# Rapport de contrôle d'installations électriques à basse et à très basse tension

RÉF. 108/2023/75335/01:1

DATE DU CONTRÔLE 28/07/2023 AGENT VISITEUR Arnaud Buekenhoudt  
 ADRESSE DU CONTRÔLE Rue du Tilleul 20 - 1300 Wavre TYPE DE CONTRÔLE Visite de contrôle vente ancienne installation (8.4.2)

**Croquis de position élémentaire et descriptif sommaire des tableaux**

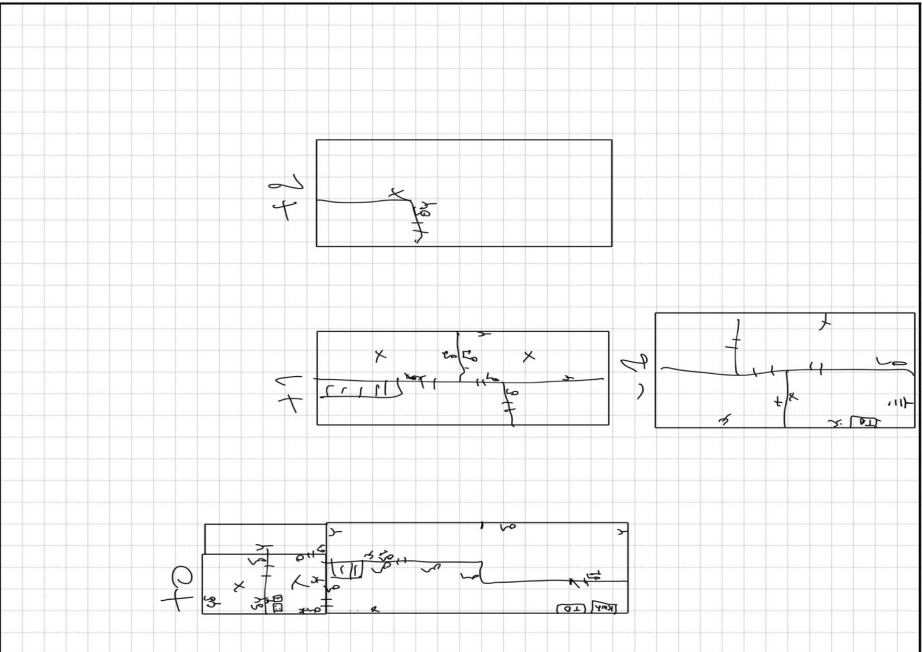
Circuits			
Protection			
Section (mm <sup>2</sup> )			
Conclusion			
Les fondations datent	D'avant le 1/10/1981	Dispositif différentiel de tête	absent
Type d'électrode de terre	Piquets	Dispositif différentiel supplémentaire	
Résistance de dispersion de la prise de terre (Ω)	Pas mesurable	Fixation/Etat/Détérioration matériel	Pas OK
Conformité des liaisons équipotentielles et des PE	Pas OK	Contrôle visuel appareils fixes et/ou mobiles	OK
Test de continuité	Pas concluant	Protection contre les contacts directs	Pas OK
Contrôle boucle de défaut	Pas concluant	Résistance générale d'isolement (MΩ)	0,34
Protection contre les contacts indirects	Pas OK	Adéquation DPCDR – prise de terre	Pas OK
		Adéquation protections surintensités – sections	OK
Le ou les socles de prise en défaut sont localisés dans	la cuisine		
Circuits en défauts d'isolement	Premier circuit a droite
